RESOLUCIÓN DE GERENCIA MUNICIPAL N° 232-2025-GM-MDJLBYR

EL EXPEDIENTE DE ADICIONAL DE OBRA N°02 CON DEDUCTIVO VINCULANTE N°01 "MEJORAMIENTO DEL SERVICIO DE MOVILIDAD URBANA EN LA AV. FRANCISCO MOSTAJO DEL SECTOR DE CERRO JULI DISTRITO DE JOSE LUIS BUSTAMANTE Y RIVERO DE LA PROVINCIA DE AREQUIPA DEL DEPARTAMENTO DE AREQUIPA" con CUI 2596427, INFORME LEGAL N°345-2025-OGAJ-MDJLBYR DE LA OFICINA GENERAL DE ASESORÍA JURÍDICA Y;

Título CONSULTA N°07 EXISTENCIA DE CANAL CERRADO DE CONCRETO (SECCIÓN CUADRADA Y SECCIÓN TUBULAR).

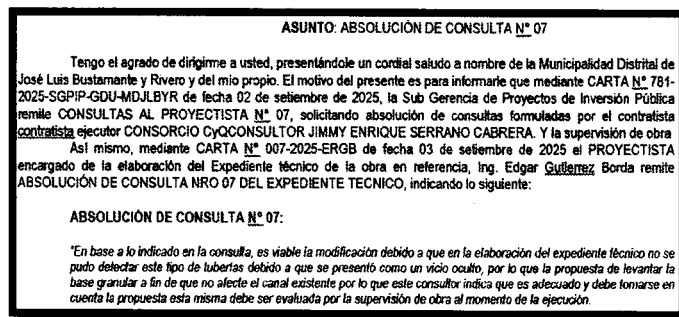
Descripción:

- Se tiene una zona de interferencia el cual se hace constar que no se podrá colocar en el área del tubo existente el diseño del pavimento propuesto en el expediente debido a la existencia de dicha tubería.
- La rasante de vía con respecto a la rasante de la bermá es accidentada debido a la existencia del canal.
- El tramo donde se presenta la interferencia esta ubicado en la progresiva 0+285@0+300 lado derecho.
- Cabe resaltar que el TRAZO del canal existente es un Visio oculto, el cual se pudo identificar en la ejecución de la partida de corte masivo.

Se eleva a consulta para que el proyectista emita pronunciamiento, se presenta a supervisión informe técnico mediante CARTA N° 050-2025-MUGS/RESIDENTE DE OBRA/CONSORCIO CY Q

1. En base a lo indicado en la consulta es viable la modificación debido a que en la elaboración del expediente técnico no se pudo detectar este tipo de tuberías debido a que se se presento como un vicio oculto , por lo que la propuesta de levantar la base granular a fin de que no afecte el canal existente por lo que este consultor indica que es adecuado y debe tomarse en cuenta la propuesta esta misma debe ser evaluada por la supervisión de obra al momento de la ejecución
